DOCUMENTO REFUNDIDO – CORRECCIÓN DE ERRORES

POM DE VALDEPEÑAS

REFUNDIDO DEL PLAN DE ORDENACIÓN MUNICIPAL DE
VALDEPEÑAS

Ilustración 33. Extracto del plano OD4 14.

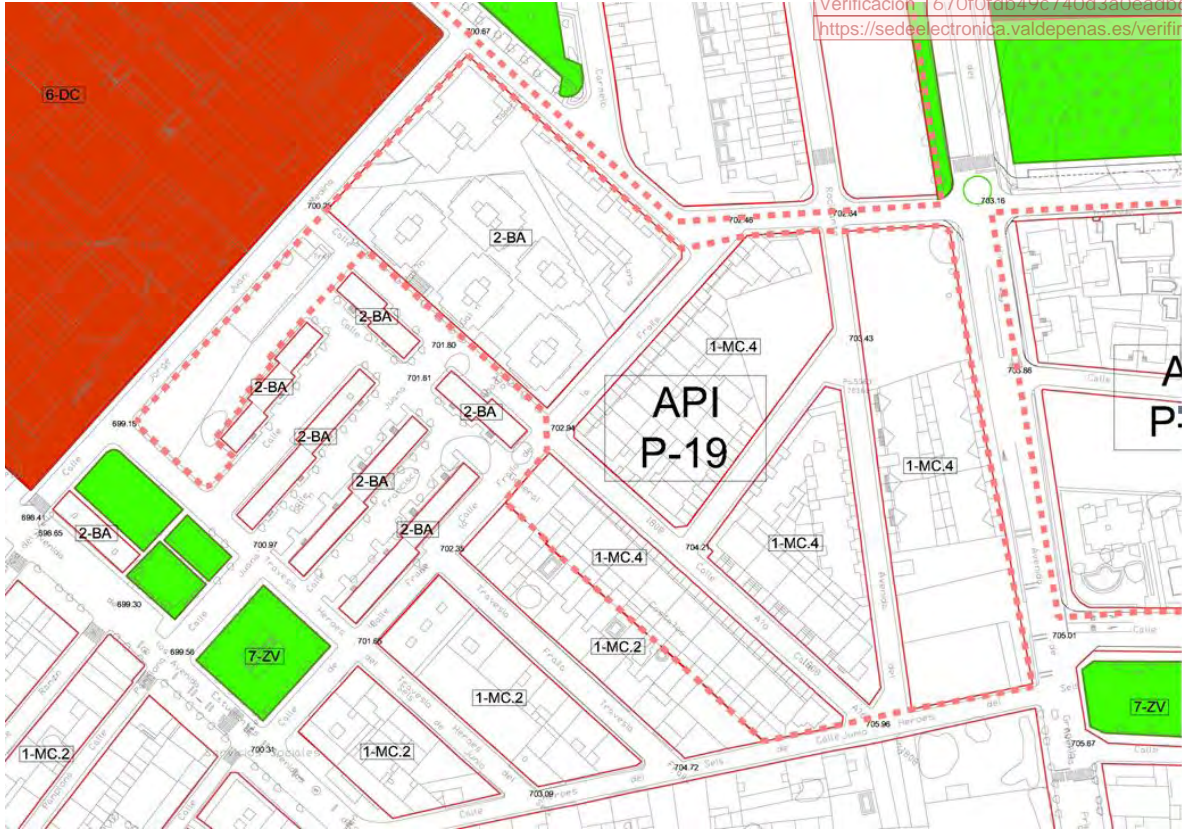
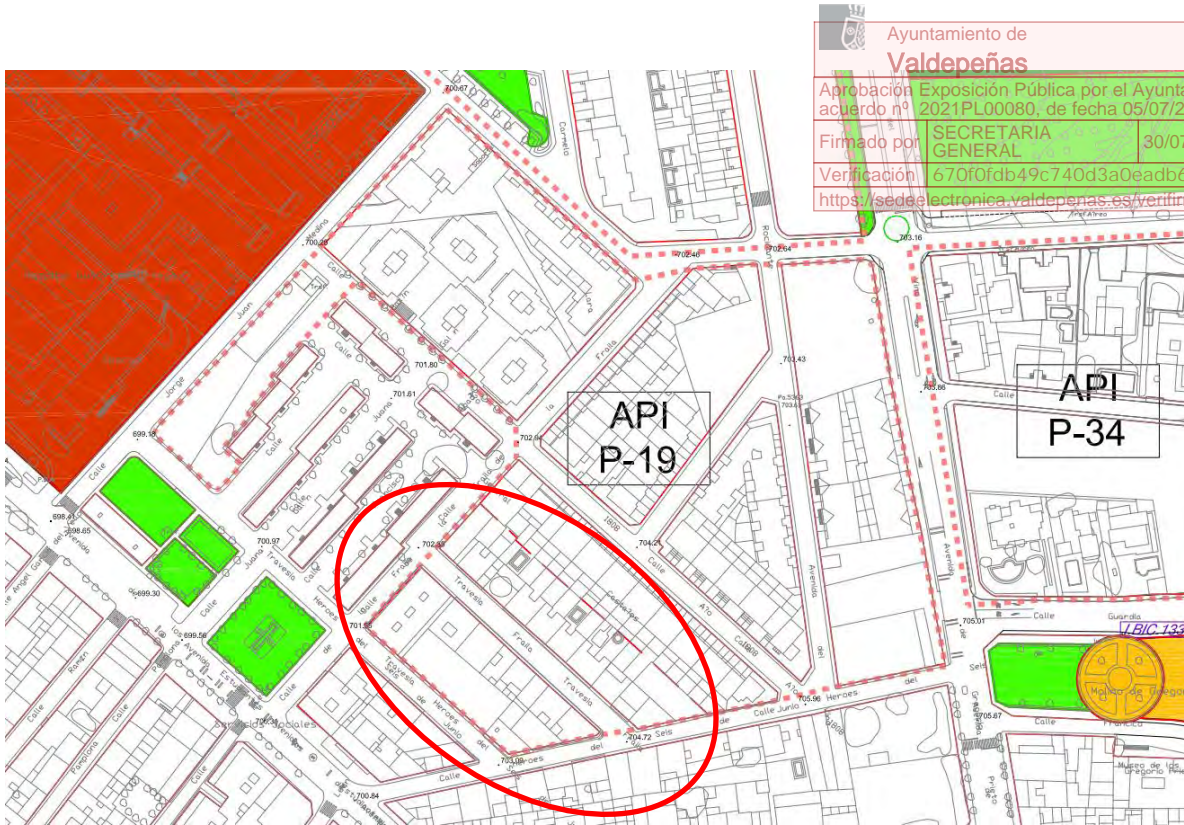
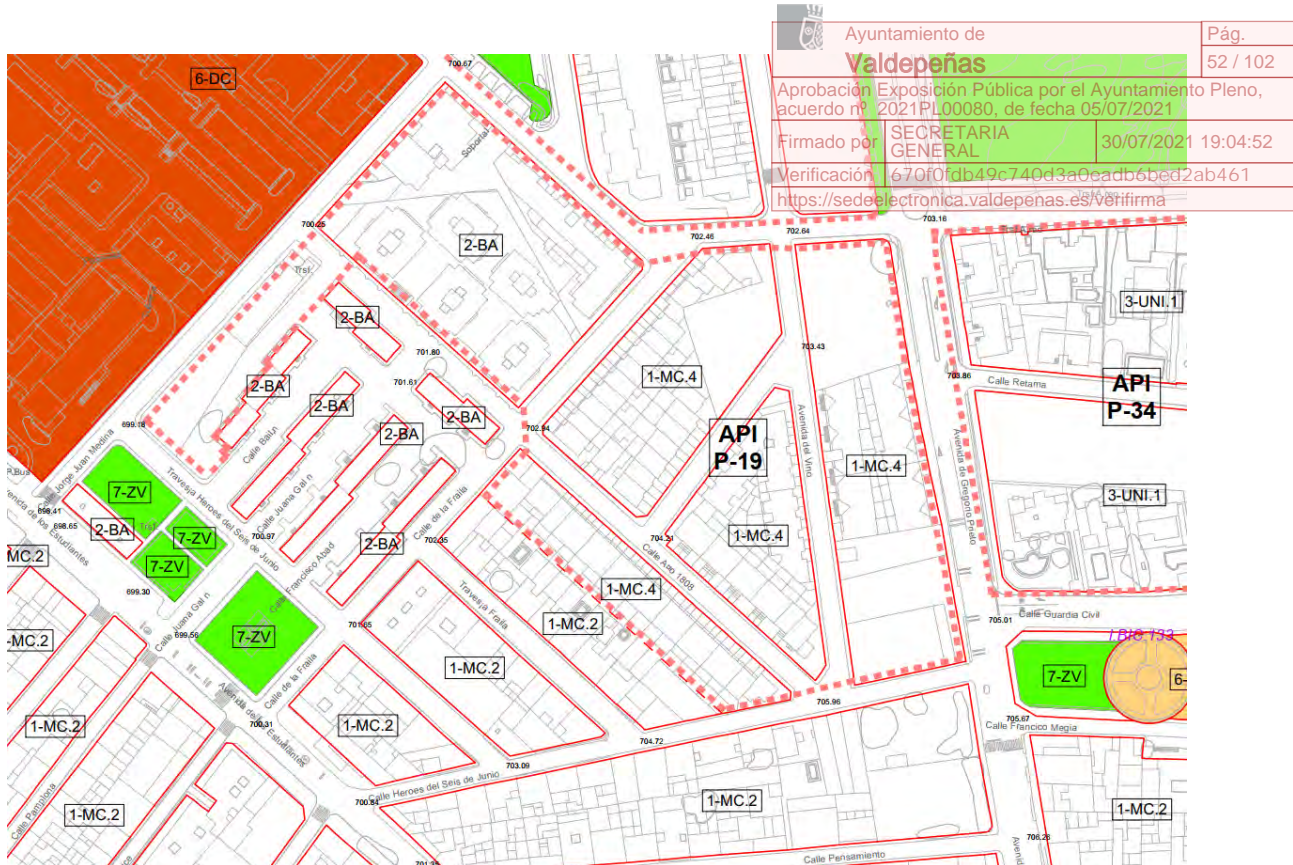
5.4.1. Error en la delimitación del API P-19

- El API 19 se refiere a un Estudio de Detalle y a un proyecto de urbanización con fechas (ED, 22-01-91 y PU 29-04-93). El límite lo establecieron las NNSS y se corresponde con el POLÍGONO P-19 MANZANA F1 de esas NNSS.
- Por lo tanto se trata de un error ya que el POM no tenía intención de modificar el ámbito de un área de planeamiento incorporado (API).

Ilustración 35. Extracto del plano "OD4-18"

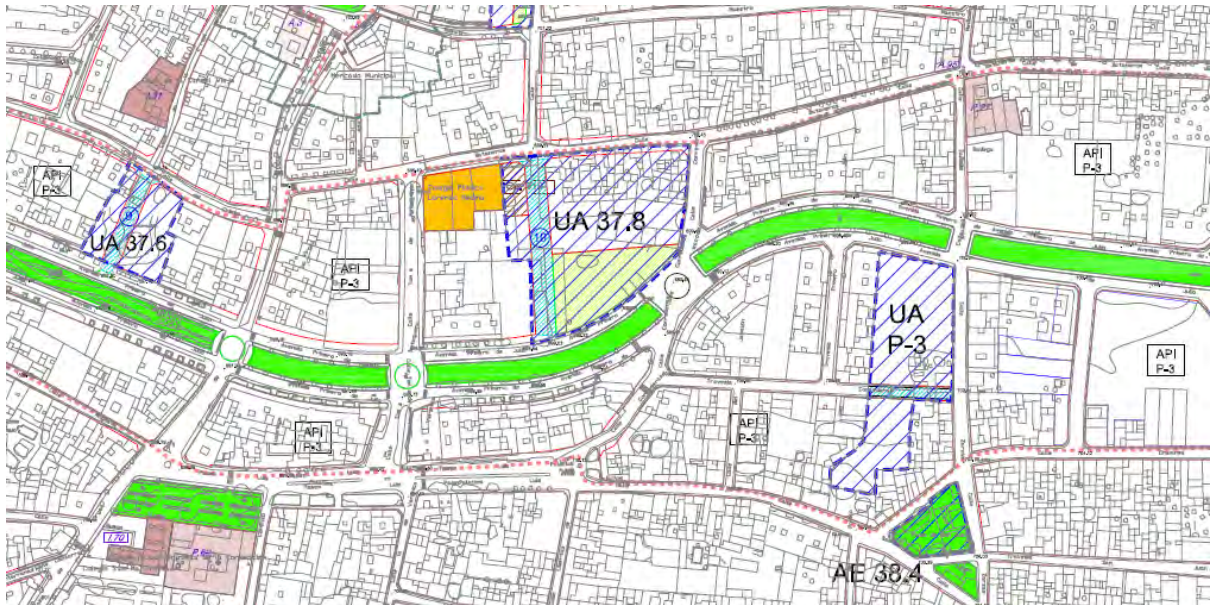
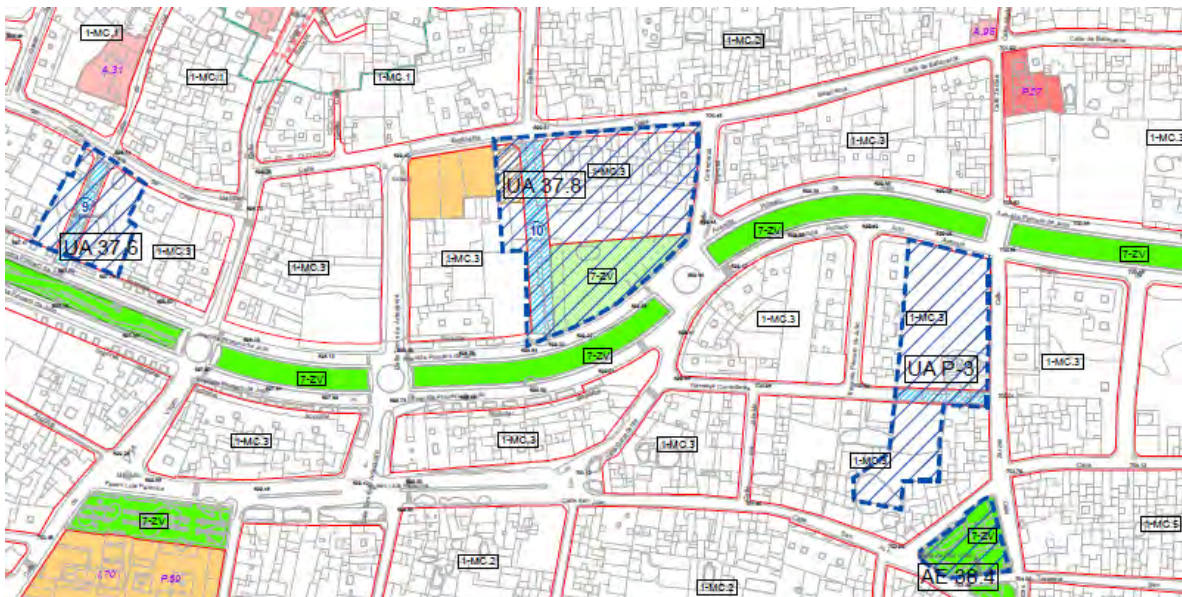
El API P-3 no existe. No se describe en el documento de APIS, y se corresponde con la ZOU 2 "La Veguilla" en todos los documentos que conforman el POM. Únicamente el API-3 se visualiza en la serie de planos OD Gestión, en concreto en el plano OD4-18, y por todo ello se considera como un error.

- Se elimina del plano OD4-18 el ámbito y etiquetado del "API P-3", por considerarse un error ya que no hay referencia en ninguna otra parte del documento del POM al mismo.
- "Ordenanza Zonal N°-1: Manzana Cerrada" de las Normas Urbanísticas (NN.SS) del POM Arts. 36 a 43.

Ilustración 37. Extracto del plano "OD4-13"

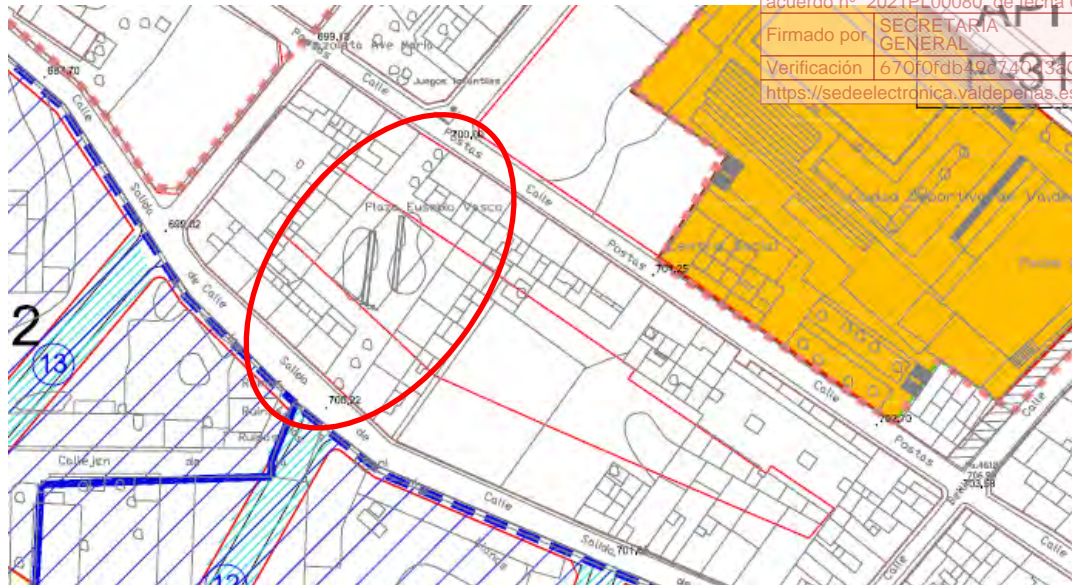
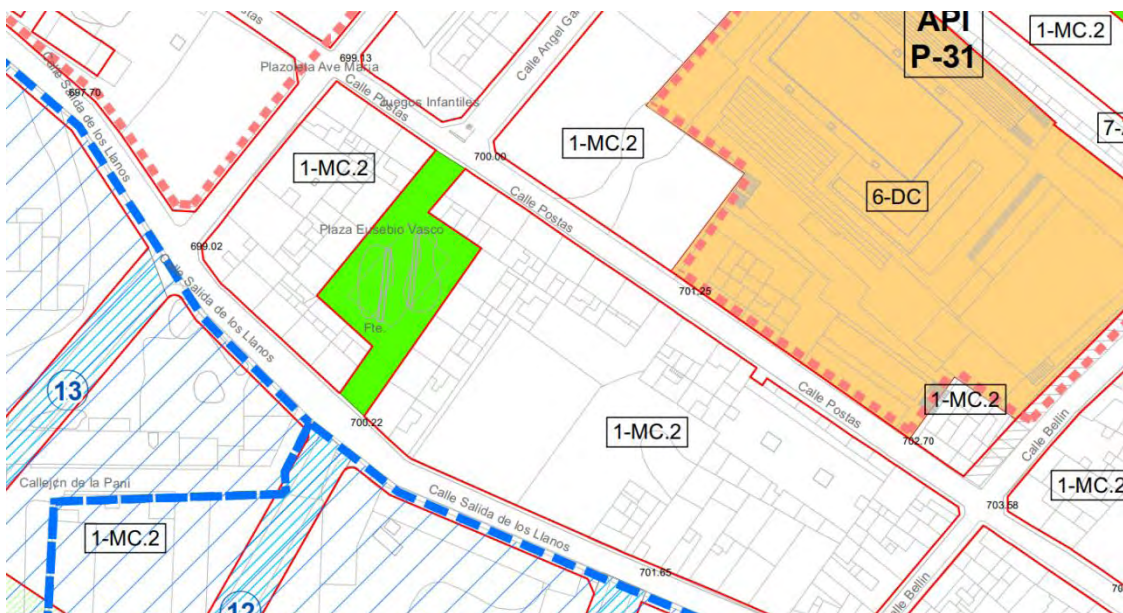
- En el plano OD4-13 no figura el Sistema Local de Zonas Verdes "Plazoleta de Eusebio Vasco". Por otro lado aparecen alineaciones interiores que en realidad no son alineaciones sino los fondos utilizados para el cálculo de alturas y edificabilidades.
- La plaza de Eusebio Vasco, es un espacio de uso y dominio público con un uso de plaza ajardinada, como así figura en la cartografía catastral y la realidad urbanizada. Por lo tanto es un error. Dado su carácter de bien patrimonial no enajenable y la constatación de su uso actual, no confieren ninguna duda sobre la naturaleza del mismo y de que se trata de un error gráfico.

Ilustración 39. Extracto del plano "OD4-2"

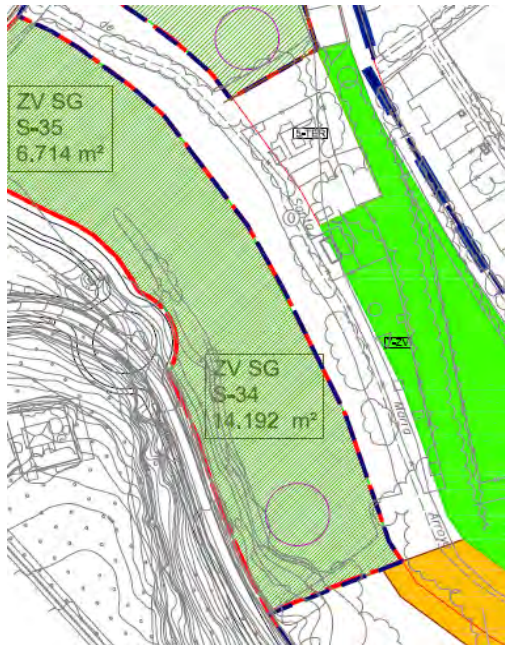
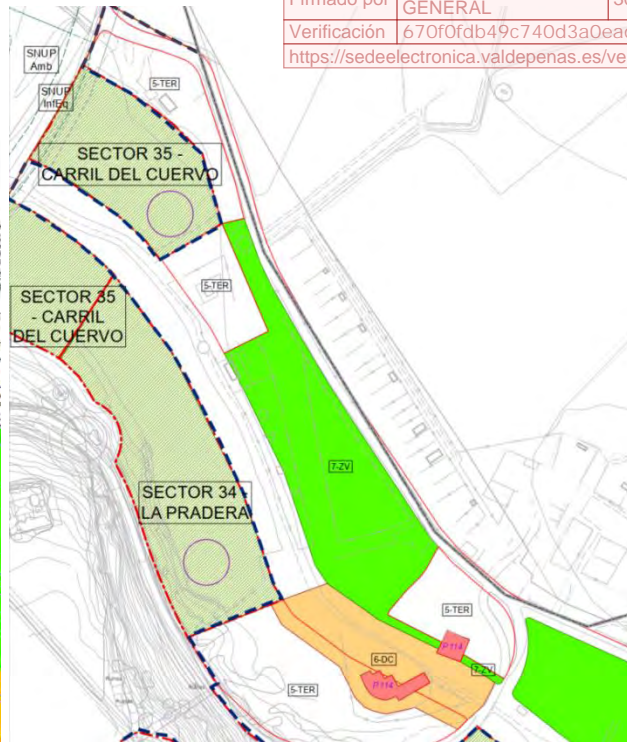
- En el plano OD4-2 aparecen dos sistemas generales adscritos a los sectores S-34 y S-35 mal etiquetados y sin línea de división.

Ilustración 43. Extracto del plano "OD 4-22" corregido

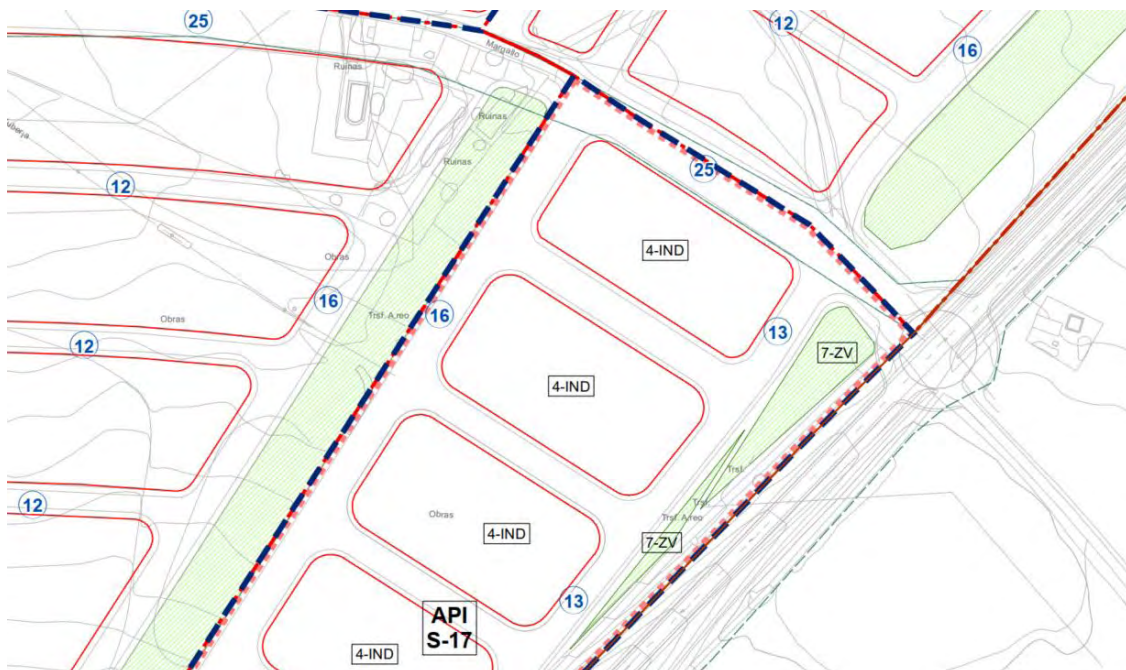
- En el proceso de volcado de las diferentes ámbitos previos integrados en el POM, se producen algunos ajustes y distorsiones en los límites. Al incluir la calificación derivada de esos planes previos se deben corregir los pequeños desvíos cartográficos de borde. Para conseguir su plena integración geométrica documental.
- En concreto, la geometría del API S-17 sobresale de los límites de Suelo Urbano

Ilustración 45. Extracto del plano OD4 corregido

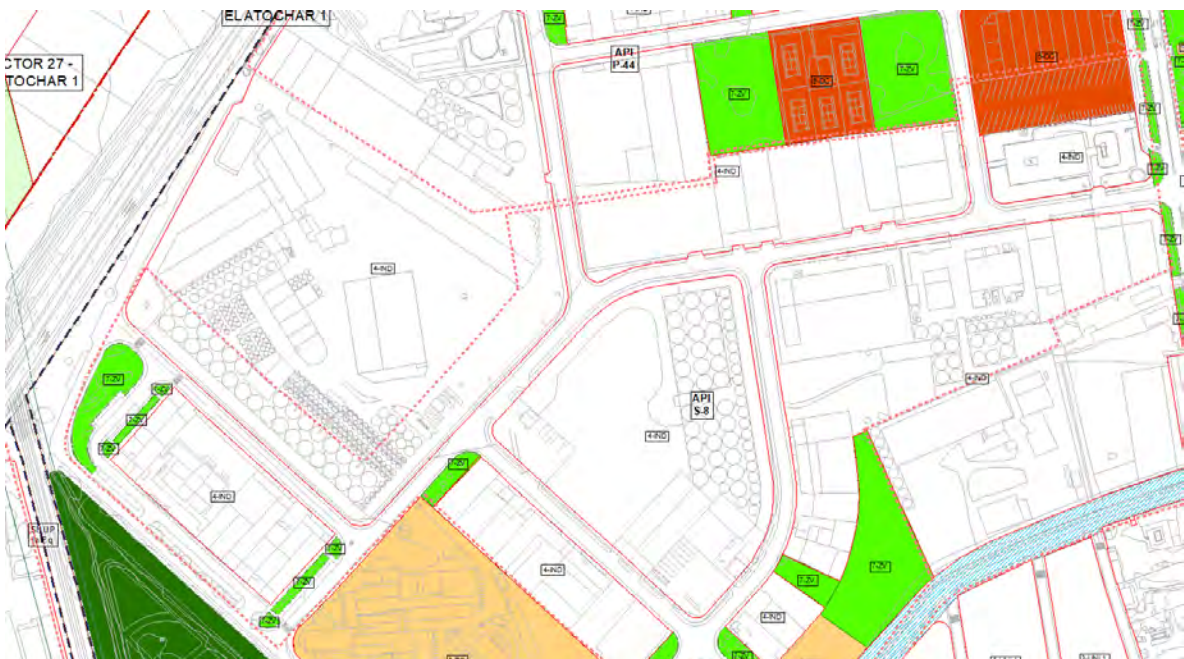
- El área de planeamiento incorporado (API) S-8 tiene diferentes geometrías en el plano de ordenación y en las fichas del documento normativo.
- Se considera que la geometría correcta es la de las fichas normativas de APIs, dado que se trata del documento de mayor escala, excepto en el quiebro que debe adaptarse al Plan Parcial aprobado.

Ilustración 50. Extracto del plano OD-4 13 (arriba) y plano del API S-1.4 (abajo)

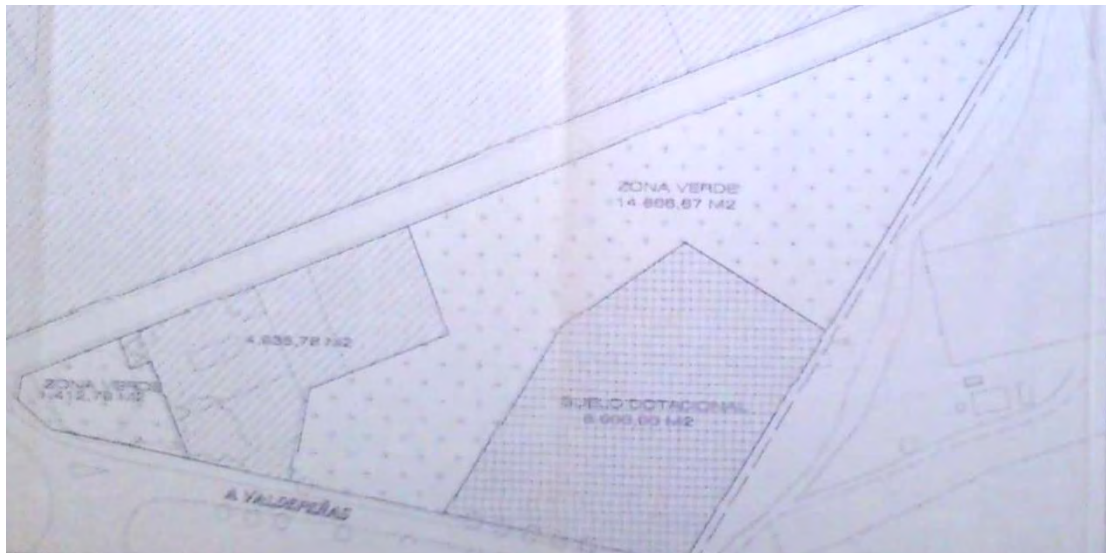
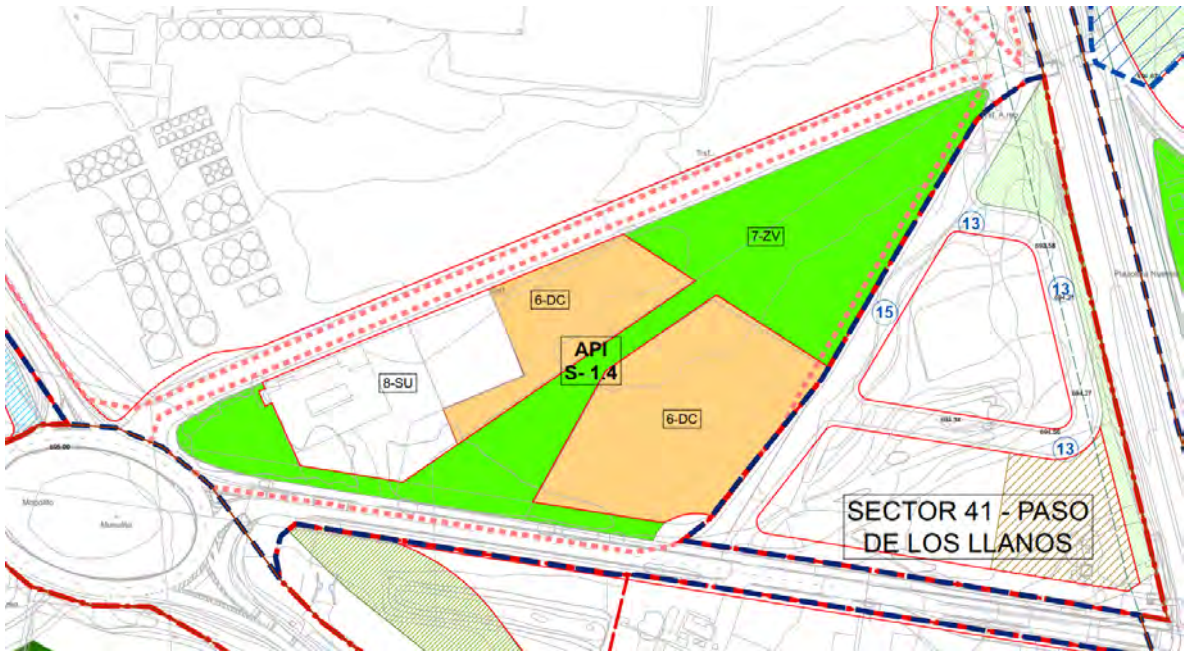
- La ordenación del API S-1.4, no se ha trasladado correctamente
- Al tratarse de una API la ordenación del ámbito debe ser la establecida en la figura previa de ordenación vigente y que se corresponde con la aprobada en su documento de referencia que se corresponde con el Plan parcial aprobado 25-11-04 y el proyecto de urbanización aprobado el 27-01-04.

Ilustración 57. Extracto del plano OD-4 22

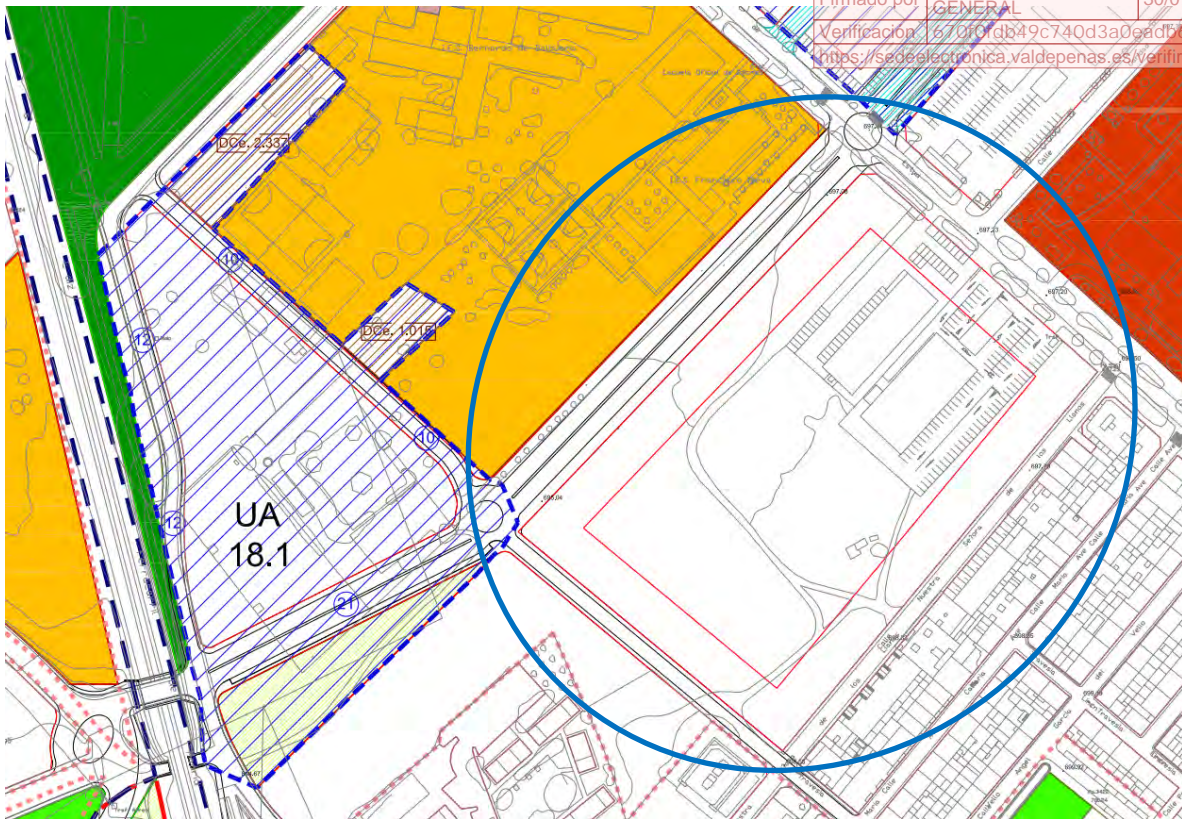
- La parcela en la que se encuentra edificado la Oficina Comarcal Agraria, señalada en el Plano OD4-22, no se encuentra tramada con el color de Dotación existente, equipamiento local, que es lo que le corresponde por ser la Oficina Comarcal Agraria, y ser un bien de dominio y uso público.
- Se considera un error la ausencia de calificación por lo que debe etiquetarse y grafiar la trama correspondiente a la dotación pública existente para adecuarse a la realidad jurídica y regulatoria.
